Title - Sujet Radoub Automne 2019- DesGroseillers	
Solicitation No. - N° de l'invitation F3065-190447/A	Amendment No. - N° modif. 003
Client Reference No. - N° de référence du client F3065-190447	Date 2019-09-30
GETS Reference No. - N° de référence de SEAG PW-\$QCV-007-17756	
File No. - N° de dossier QCV-9-42112 (007)	CCC No./N° CCC - FMS No./N° VME
Solicitation Closes - L'invitation prend fin at - à 02:00 PM on - le 2019-10-08	Time Zone Fuseau horaire Heure Avancée de l'Est HAE
F.O.B. - F.A.B. Specified Herein - Précisé dans les présentes	
Plant-Usine: <input type="checkbox"/> Destination: <input type="checkbox"/> Other-Autre: <input checked="" type="checkbox"/>	
Address Enquiries to: - Adresser toutes questions à: Simoneau, Steve	Buyer Id - Id de l'acheteur qcv007
Telephone No. - N° de téléphone (418) 649-2816 ()	FAX No. - N° de FAX (418) 648-2209
Destination - of Goods, Services, and Construction: Destination - des biens, services et construction:

AVIS DE MODIFICATION 003

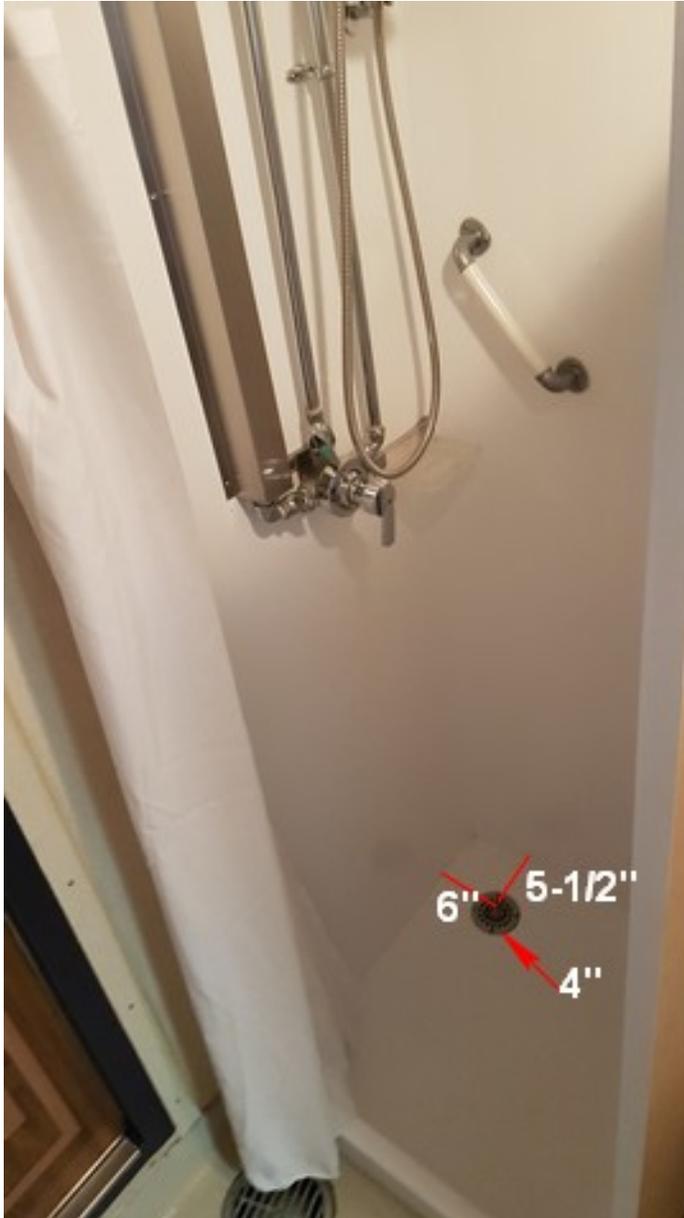
Veuillez indiquer la hauteur des drains respectifs dans chaque cabine de douche ainsi que leur emplacement (centre ou coin de la cabine). De plus, si possible, précisez le % de pente requis

Voici les informations de position des drains de douches :

Douche officiers : voir fr 108-116 pont supérieur : deux drains : un 8" a 18x6 au coin intérieur et un 4" a 16x5, coin extérieur.

Douche infirmière : voir fr42-47, pont sup tribord, drain 4" au coin extérieur, 9x9.

Douche boson cab 36 : drain au coin extérieur, 6 x 5.5.

Douche officiers, voir fr 113-120, pont des officiers, drain 4" au coin intérieur, 9 x 5.

Pour la hauteur des drains, nous n'avons pas cette mesure exacte. Nous pouvons considérer 0.5" a 1".

Pour la pente c'est environ 3%.
